제224회 원자력안전위원회

고리 원자력발전소 2호기 계속운전 허가(안)

제 출 자	원자력안전위원회 위원장 최 원 호
제출일자	2025. 11. 13.

붙임 1 KINS 주요 심사 결과

고리 2호기 원자로 격납시설 구조 및 경년열화관리계획

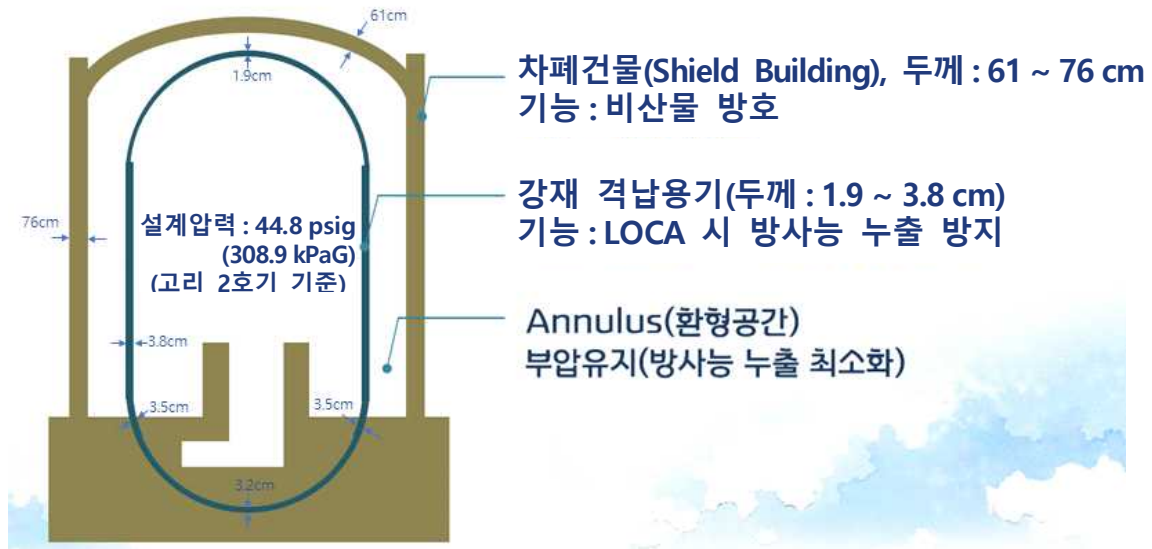
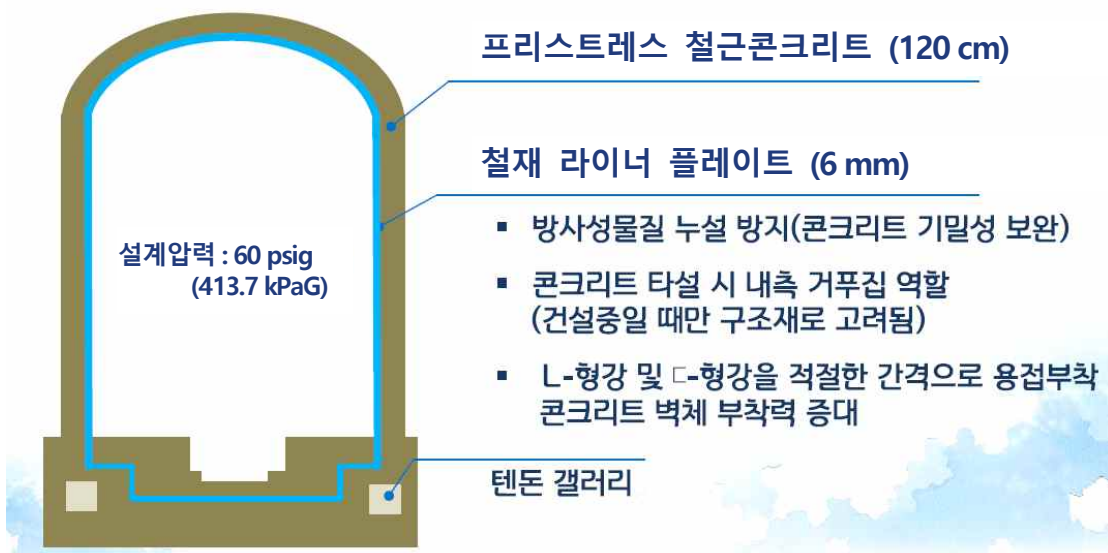
- (3개 경년열화관리계획) 관련 설비가 없어 계획수립이 불필요*함을 서류검토·현장점검을 통해 확인

* ① 원자로격납건물 (상세 내용 [첨부 1] 참고), ② 조적벽, ③ 중성자흡수재 감시

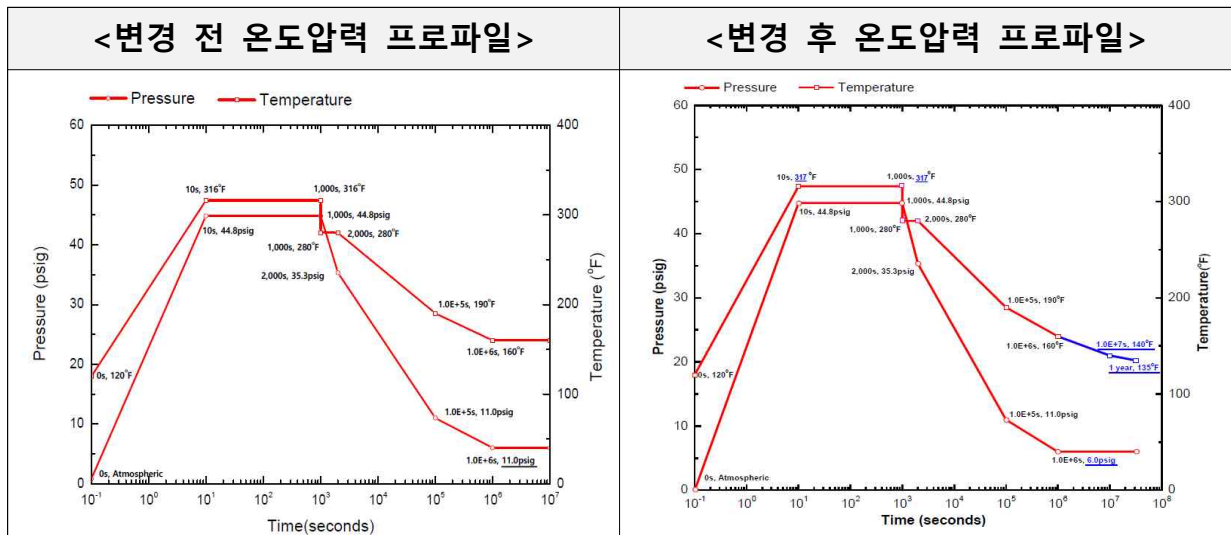
③ EQ 평가 결과 반영

- 계속운전 기간을 고려하여 EQ에 적용되는 총누적선량(TID)* 변경
